**Referencia:** PROGRAMA DE FORTALECIMIENTO PROVINCIAL I - CONTRATO DE PRÉTAMO BID N° 3835/OC-AR - LPN N° PFGP-253-LPN-O - CIRCULAR ACLARATORIA N° 3

### **CIRCULAR ACLARATORIA N° 3**

#### ARQ 1.2.1 DESMANTELAMIENTO DE CERCOS CAÑOS Y TELA METÁLICA ROMBOIDAL Y CIERRE

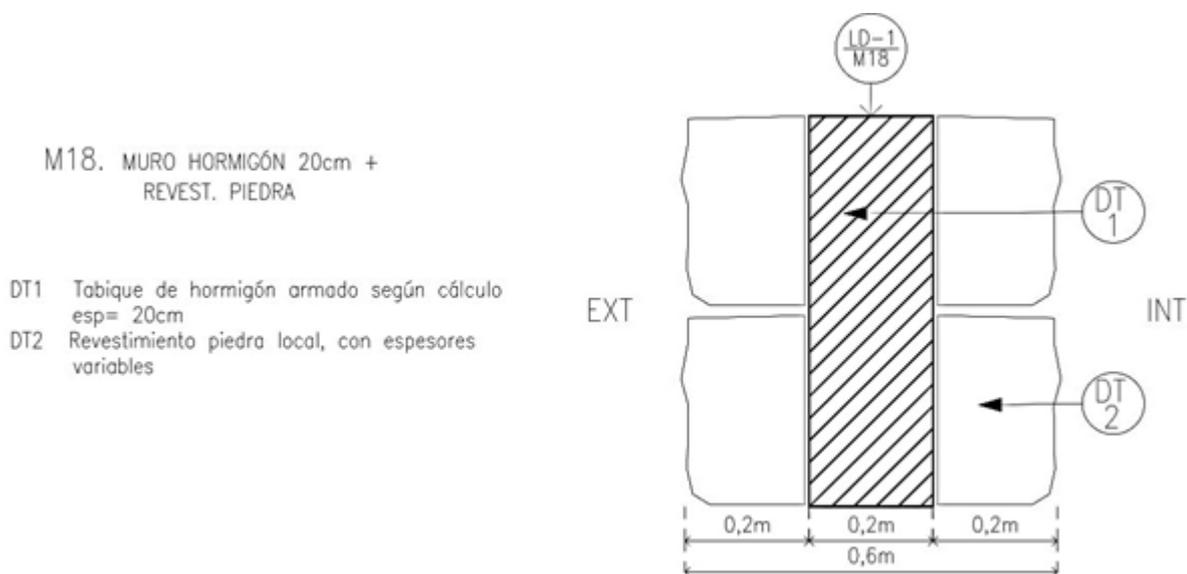
**CONSULTA N° 5:** *"Favor de indicar si debe considerarse algún trabajo en el sector que se observa como estacionamiento".*

**RESPUESTA N° 5:** Se indica en el Documento de Licitación, Especificaciones Técnicas Particulares (página 305) las tareas a realizar en el sector correspondiente a Playa de Estacionamiento del Estadio Malvinas Argentinas, se desestima cualquier otro sitio.

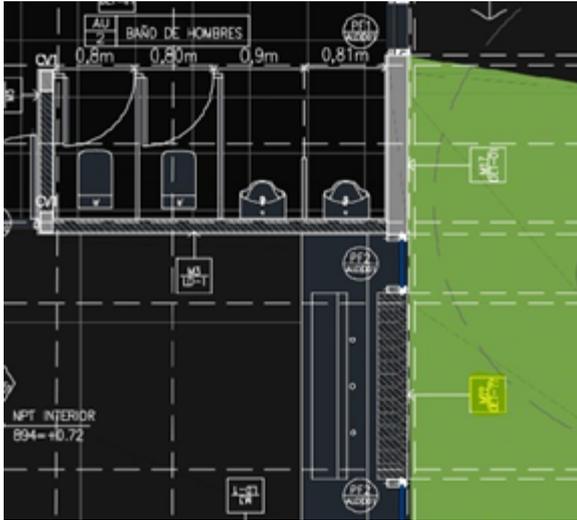
**CONSULTA N° 7:** "Favor de explicar cómo se conforman los muros perimetrales del sector 8-Tienda, ya que figuran los 3 tipos de muros en un mismo perímetro: M1, M6 y M18. ¿Cuál de estos es el correcto o es una conformación de los 3 muros?"

**RESPUESTA N° 7:** El muro correcto es el "M18", se adjunta imagen de detalle

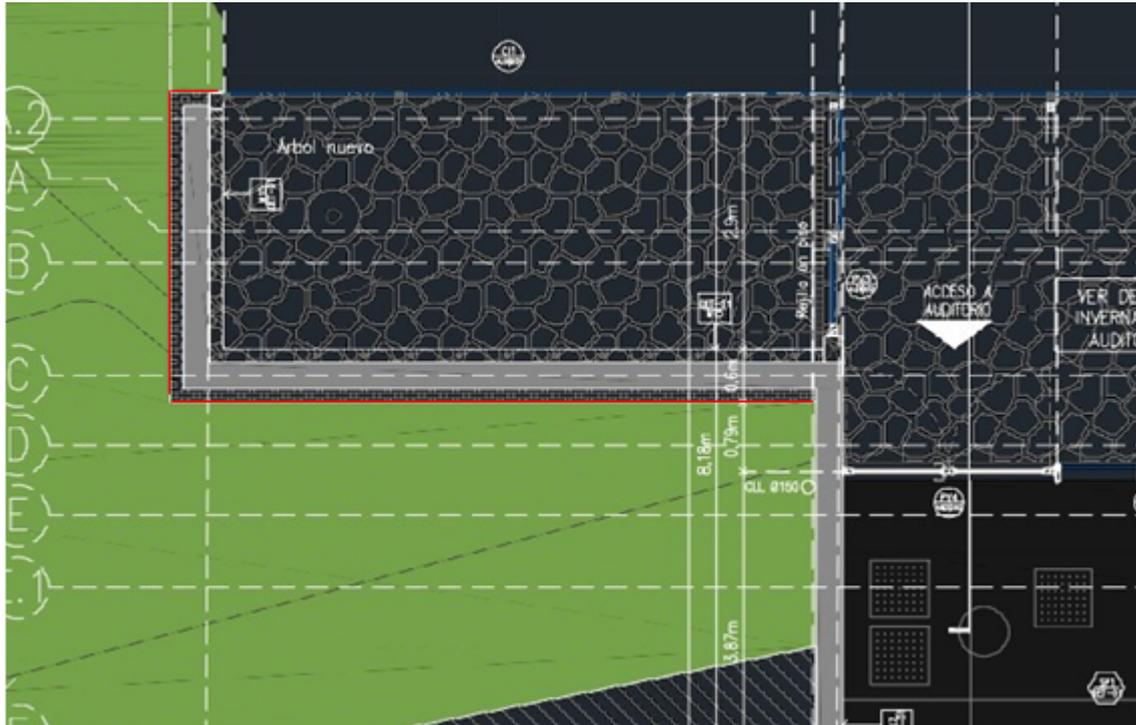
**CONSULTA N° 8:** "Favor de enviar la especificación de dicho muro, ubicado en el edificio Auditorio, entre el sector 2 - baños de hombre y 4- baños mujeres:"

**RESPUESTA N° 8:** Corresponde detalle “LD-1/M14”, muro de botellas Pet y H°A°, se indica en Documento de Licitación, Especificaciones Técnicas Particulares:

ARQ 2.2.3 MURO DE BOTELLAS PET Y H°A° (página 337) (Ver plano ARQ-DET-01)

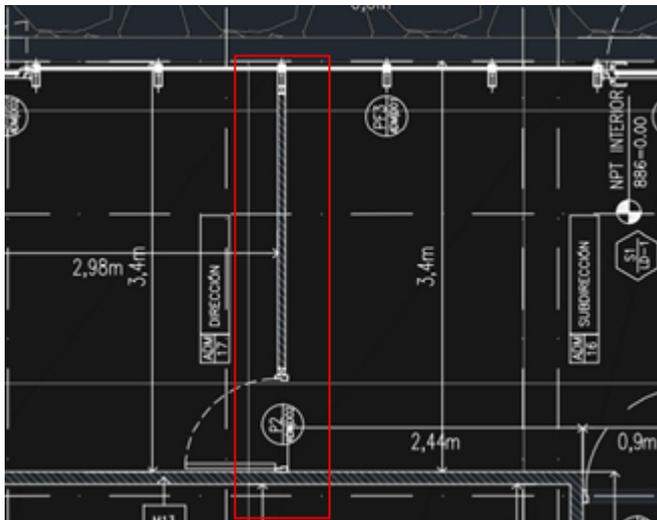
**CONSULTA N° 10:** "Favor de indicar especificaciones de la escalera del auditorio, ya que no hay información."

**RESPUESTA N° 10:** Aplica detalle "LD-2/SP1" en todas las escaleras, ver plano de detalles (ARQ-DET-01) y plano de cortes (ARQ-AUD-03)

gradas del auditorio:

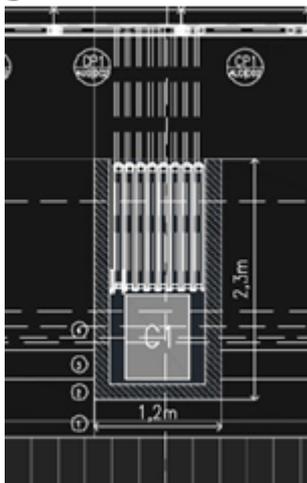
**CONSULTA N° 12:** "Favor de indicar de que es el muro que recubre las puertas corredizas de las gradas del auditorio."

**RESPUESTA N° 12:** El muro es de placa de roca de yeso, espesor  $e=10$  cm. Se expresa en el Documento

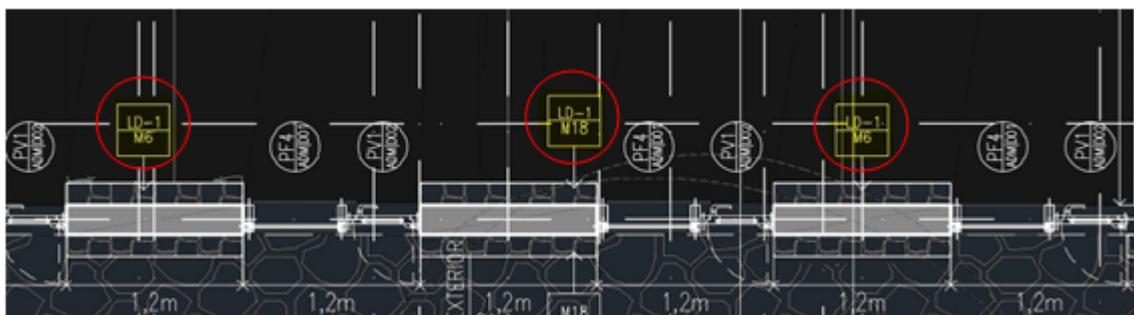
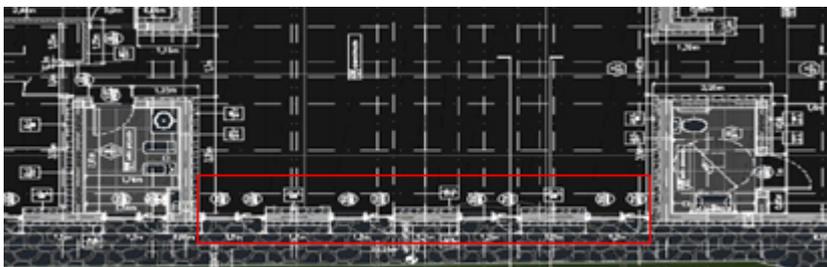
**CONSULTA N° 13:** "Favor de indicar que terminación tiene el siguiente muro, que se encuentra entre los baños de mujeres y hombres y el de discapacitados, del edificio Administración."

**RESPUESTA N° 13:** Se indica terminación de muro según detalle "LD-1/M10", muro de ladrillo de hormigón alveolar, espesor de 20 cm, revestimiento grueso, hidrófugo, pegamento y porcelanato según pliego licitatorio. (Ver plano ARQ-DET-01).

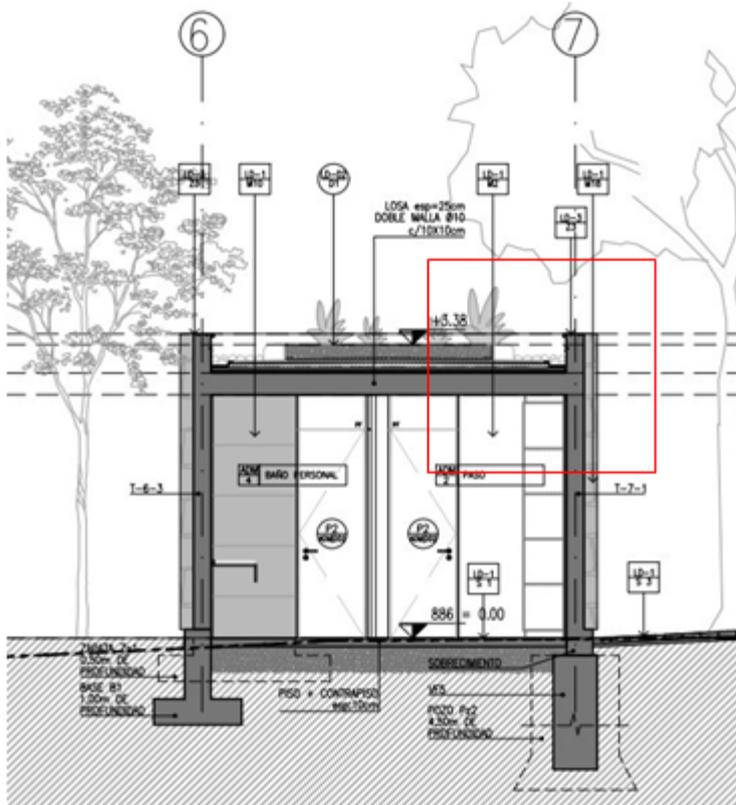
**CONSULTA N° 25:** *"Se solicita indicar como será el piso en los sectores de invernadero donde no se encuentra la tierra fértil con vegetación, del edificio de la Biblioteca. ¿Es el mismo del área a continuación como el 9-Area de lectura. "*

**RESPUESTA N° 25:** Si, corresponde el mismo piso al sector 9-Área de lectura.
